第6 平成 21 年 7 月 15 日付の回答書及び杉浦参考人調書について

乙 4 号証の参考資料 2「PLC 公開実験結果」(91/101～95/101)の“実測結果”、及び参考資料 3「PLC 公開実験結果に基づく許容値の見直し」(96/101～98/101)＜実測結果に基づく許容値の見直し＞に付いての漏洩電界強度測定及び周囲雑音電界強度測定に関し、平成 21 年 7 月 10 日付の質問書及び平成 21 年 7 月 15 日付の回答書についての、質問内容に対する回答内容の不備の指摘並びに乙 4 号証の技術基準の瑕疵を、指摘します。

図 20. 国の測定下限と周囲雑音目標値及び ITU-R P.372 周囲雑音比較

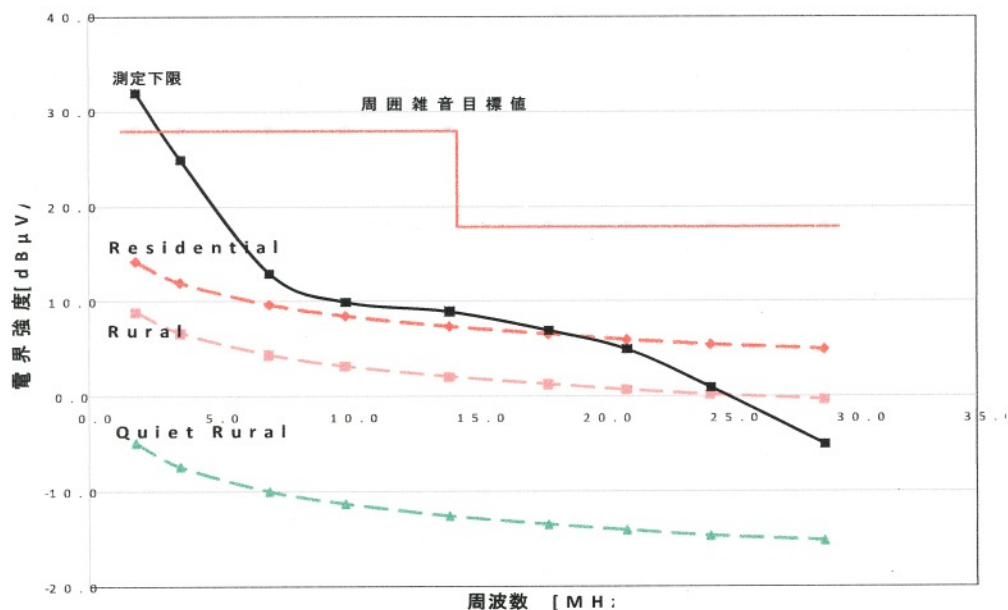
一方 ITU-R P.372-8/9 では、住宅環境の周囲雑音として、図20に示す様に2MHz 付近では、+14dB μ V/m、5MHz 付近では、+11dB μ V/m、10MHz 付近では、+9dB μ V/m、15MHz 付近では、+8dB μ V/m、20MHz 付近では、+7dB μ V/m、25MHz 付近では、6dB μ V/m、30MHz 付近では、5dB μ V/m となります。

この住宅環境の周囲雑音と回答書の図1の測定下限値を比較すると、20MHz 以上の周波数から測定下限値がITU-R P.372の住宅環境の周囲雑音より下回り、漸く一部の測定検証が可能となります。同様に田園環境の周囲雑音としては、図20に示す様に2MHz 付近では、+9dB μ V/m、5MHz 付近では、+5dB μ V/m、10MHz 付近では、+3dB μ V/m、15MHz 付近では、+2dB μ V/m、20MHz 付近では、+1dB μ V/m、25MHz 付近では、0dB μ V/m、30MHz 付近では、0dB μ V/m となります。

この田園環境と回答書の図1の測定下限値を比較すると、25MHz より以上の周波数から測定下限値がITU-R P.372の田園環境の周囲雑音値より下回り、

漸くごく一部の限定された測定検証が可能となります。

同様に閑静な田園環境としては、図 20 に示す様に 2MHz 付近では、 $-5\text{dB}\mu\text{V/m}$ 、5MHz 付近では、 $-8\text{dB}\mu\text{V/m}$ 、10MHz 付近では、 $-11\text{dB}\mu\text{V/m}$ 、15MHz 付近では、 $-13\text{dB}\mu\text{V/m}$ 、20MHz 付近では、 $-14\text{dB}\mu\text{V/m}$ 、25MHz 付近では、 $-15\text{dB}\mu\text{V/m}$ 、30MHz 付近では、 $-15\text{dB}\mu\text{V/m}$ となります。

この閑静な田園環境と回答書の図 1 の測定下限値を比較すると、測定下限値は ITU-R P.372 の閑静な田園環境の周囲雑音値より上回り、測定検証は不可能です。

回答書の図 1 測定可能電界強度の下限值

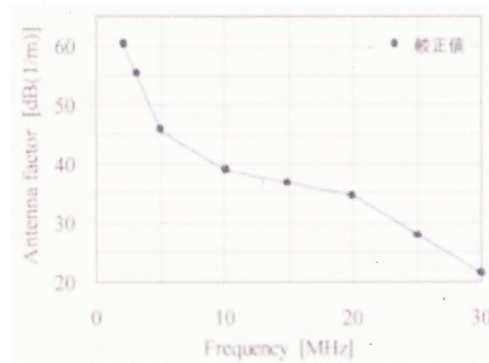
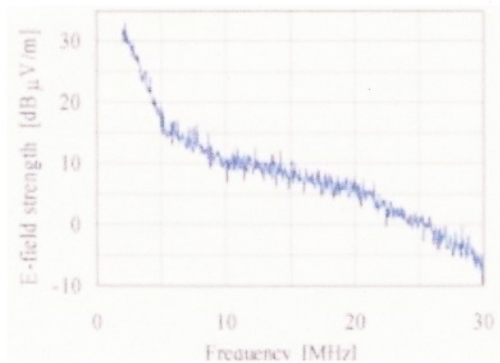
回答書 1. 2) 項の図 1 及び 2. 2) 項の図 2 から、回答書の図 1 の妥当性を検証します。但し、各々の代表値例として、15MHz での数値を参照して検証します。即ち、回答書の図 1 より、 $DANL+8\mu V/m$ 、回答書の図 2 よりアンテナ係数 37dB/m と読めます。

以上は前記の 3) 項で読んだ測定値と一致しています。従って、測定器設定についての推定値は、決定値と等価になる試算をした結果です。

但し、後記 1 2 項での甲 167 号証 2 頁のアンテナファクタのグラフと相異しているので、この差異について国側の説明を求めます。

図 2.1. 電界強度測定時の FSET22 の測定直線性(2MHz 付近)

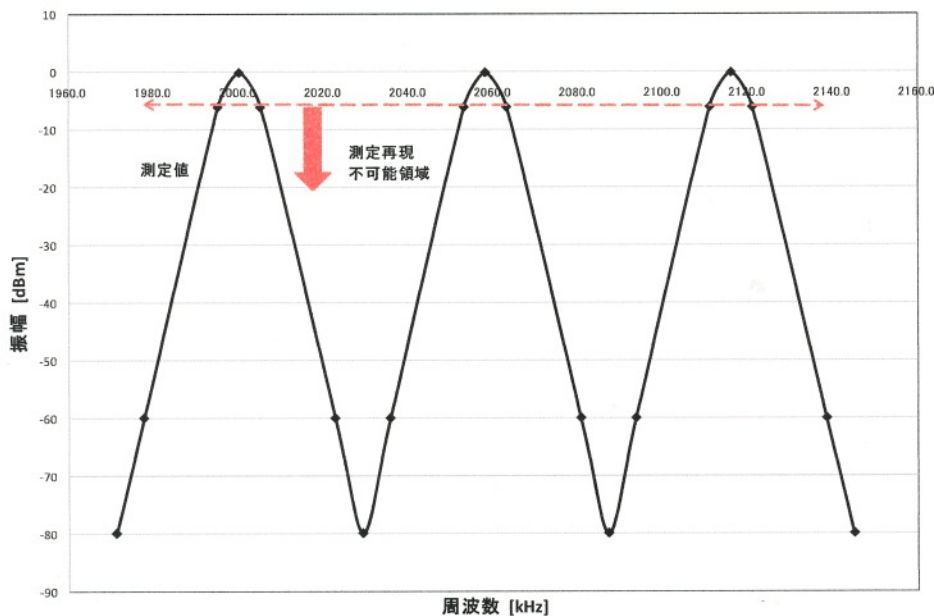
何故なら、CISPR16-1-1 に準拠して漏洩電界強度測定時の測定点に於ける分解

能帯域幅の中心周波数以外は 6dB の減衰範囲内に収まっており、掃引点数を増加すれば掃引周波数範囲内の総ての周波数でこの 6dB の減衰範囲内で測定可能な事を指摘し、質問しています。すなわち、図 21 に示す様に、回答書 1. 5) 項の内容では、前記の第 3 の 1 (3) 項の図 1 と比較し、2~30MHz の周波数範囲での総ての周波数に於いての測定振幅確度(不確かさ)は、測定点近辺を除いて全く保証出来ていない事になります。

図 2.2. 国の測定時の測定下限、測定下限値確認時の測定下限、
周囲雑音目標値及び ITU-R P.372 周囲雑音比較

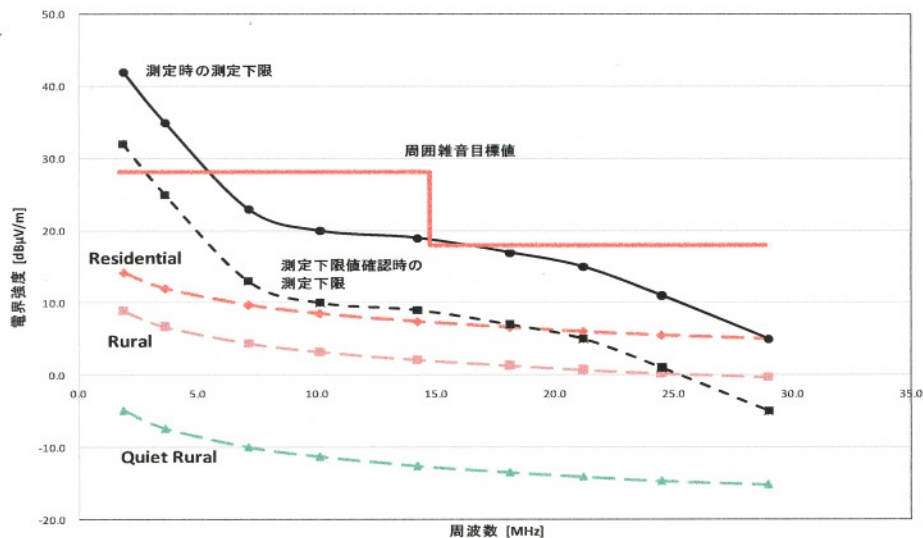
尚、図 4 から図 6 の周囲雑音測定と、減衰器の設定が回答書の図 1 の測定下限時、すなわち図 20 とを比較し、減衰器に 10dB 追加して設定し実際の測定を行っていた事が、図 22 の測定時の測定下限の様に推定出来ます。

図 2.3. 6509 のカタログのアンテナ係数

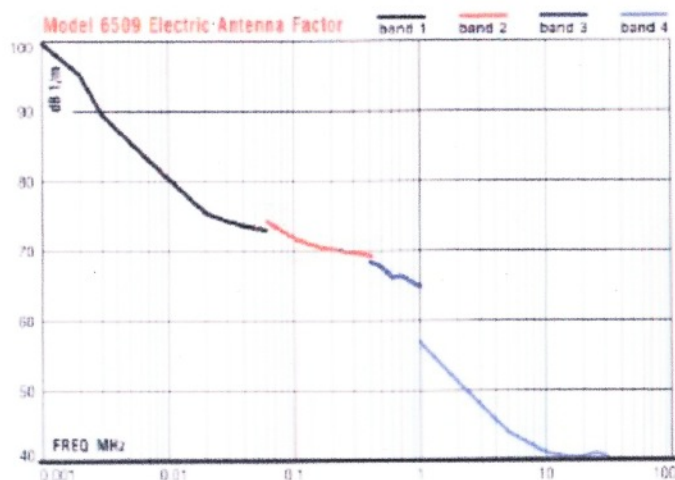
- 1.1 回答書 2. 1) 項について、質問書 1. 1) 項では、仕様の詳細を質問していますが、提示された内容は、回答書の表 3 であり且つ主な仕様となっています。従って、質問した内容とは乖離しているので、詳細な仕様の提示を再度求めます。
- 1.2 回答書 2. 2) 項について、質問書 2. 2) 項では、アンテナ係数の詳細の提示を要求しています。回答書の図 2 では、アンテナ係数の較正值に基いてグラフ化していますが、この較正值を導いた較正方法の詳細の提示が必要です。更に、旧 EMCO(現 ETS-Lindgran)社が情報提供している甲 167 号証 2 頁のアンテナ係数のグラフと相異しています。図 23 と回答書の図 2 とを比較すると、特に 20MHz 以上での大幅差異は何故か、疑問があるので、具体的な説明を求めます。

図 2.4. 杉浦参考人の周囲雑音の定義

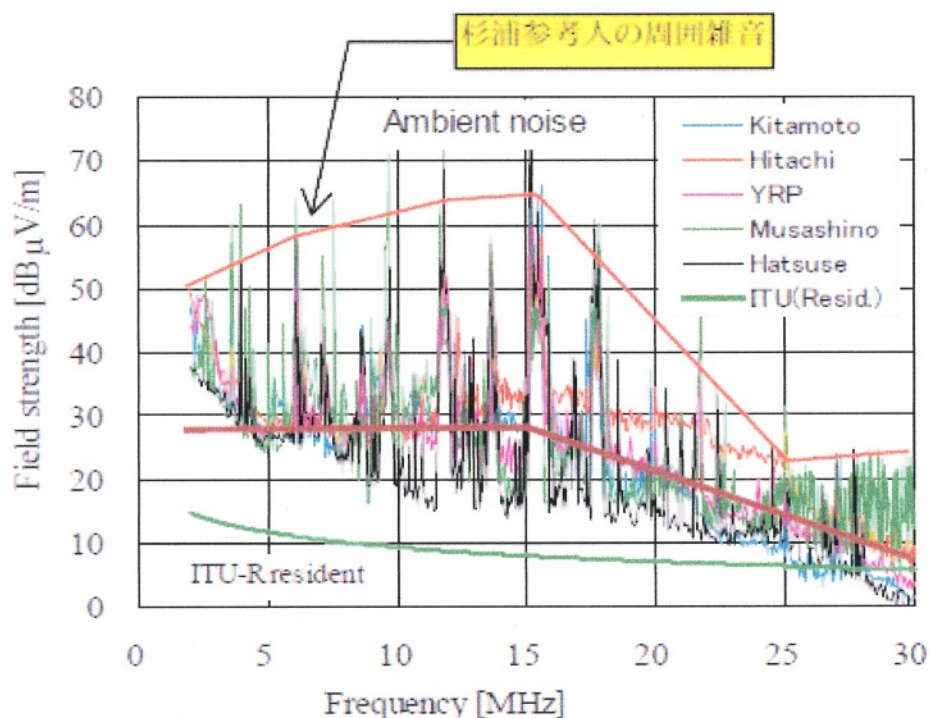
処が、杉浦参考人調書の 44 頁上から 15 行から 25 行に渡って「――我々は周囲雑音としてはそれ(放送波とか通信波)を含んでいます。――」と述べられています。すなわち、周囲雑音として、自然雑音、人工雑音に追加して放送波並びに通信波が含まれると言う事になり、我々すなわち CISPR 委員会の平成 18 年 6 月 29

日に開催された情報通信審議会情報通信技術分科会（第41回）配布資料41-1-3 答申案の別添となる配布資料41-1-2 情報通信審議会情報通信技術分科会 CISPR 委員会報告の35頁ならびに乙4号証36/101頁と矛盾していますので、杉浦参考人によるこの周囲雑音の定義（図2-4参照）の陳述は、明らかに事実と異なります。

図 25. CMI 及び DMI 測定と漏洩電界からの CMI 計算値比較

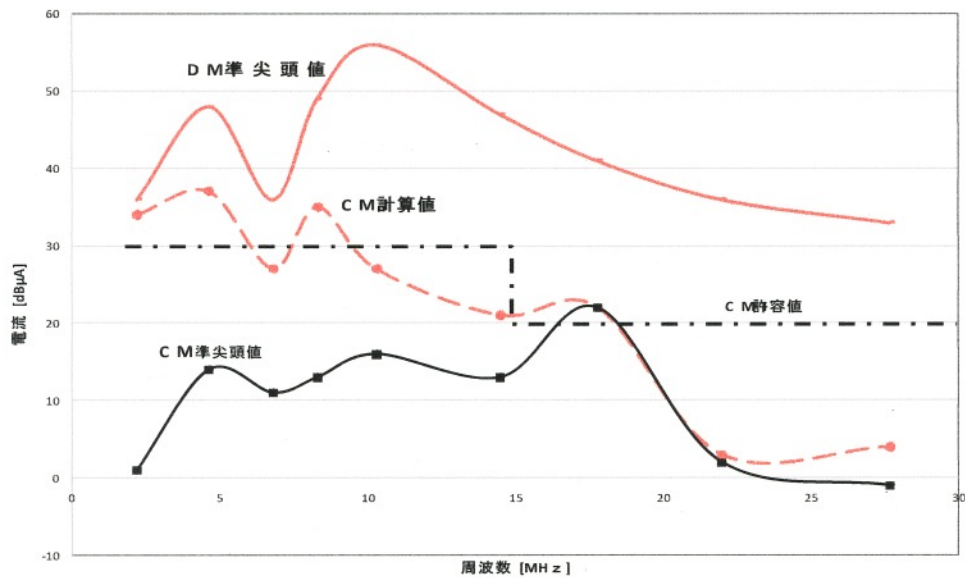
図 25 より、CMI 計算値と、測定した CMI 準尖頭値の差は、最大 33dB（約 45 倍）、最小 0dB（略同じ数値と言う事）、測定した DMI 準尖頭値との差は、最大 36dB（約 63 倍）です。明らかに CMI 計算値と CMI 実測値は定数分だけずれているお互いに平行なグラフにはなっていません。従って、漏洩電界強度測定結果による CMI 計算値と住宅で測定した CMI 準尖頭値は、相関性が無いと判断出来ます。

また、漏洩電界から導いた CMI 計算値は、住宅で測定した DMI 準尖頭値とも相

関性が無い事になります。

図 26. CMI 及び DMI 測定と漏洩電界からの CMI 計算値比較

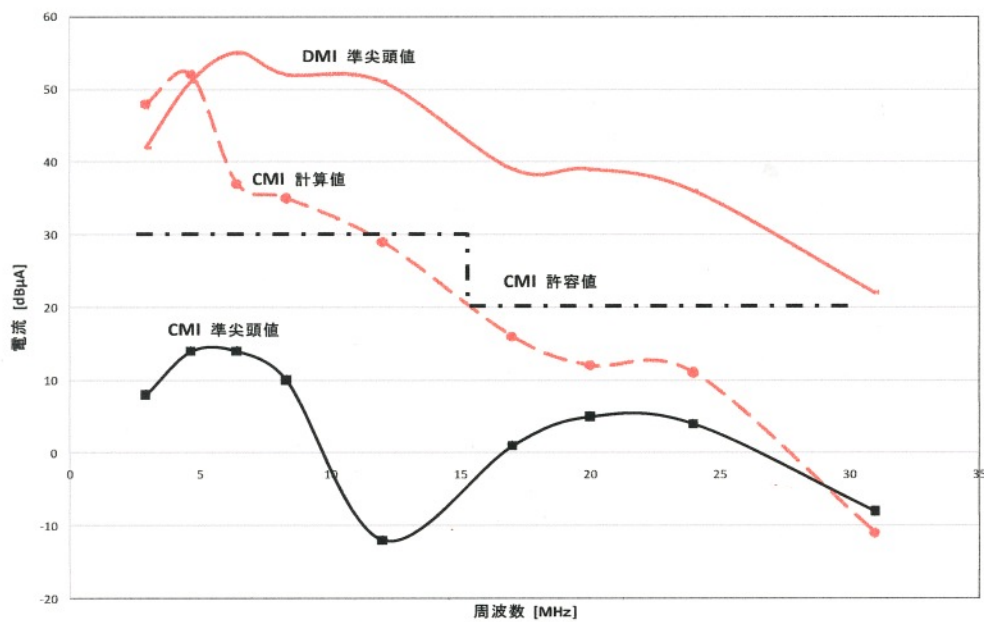
図 26 からは、CMI 計算値と、測定した CMI 準尖頭値の差は、最大 40dB (100 倍)、最小 -3dB (実測値が計算値を約 1.4 倍上回る)、測定した DMI 準尖頭値との差は、最大 33dB (約 45 倍) です。これについても、明らかに CMI 計算値と CMI 実測値は定数分だけずれているお互いに平行なグラフにはなっていません。従って、漏洩電界強度測定結果による CMI 計算値と住宅で測定した CMI 準尖頭値は、相関性が無いと判断出来ます。

また、漏洩電界から導いた CMI 計算値は、測定した DMI 準尖頭値とも相関性が無い事になります。
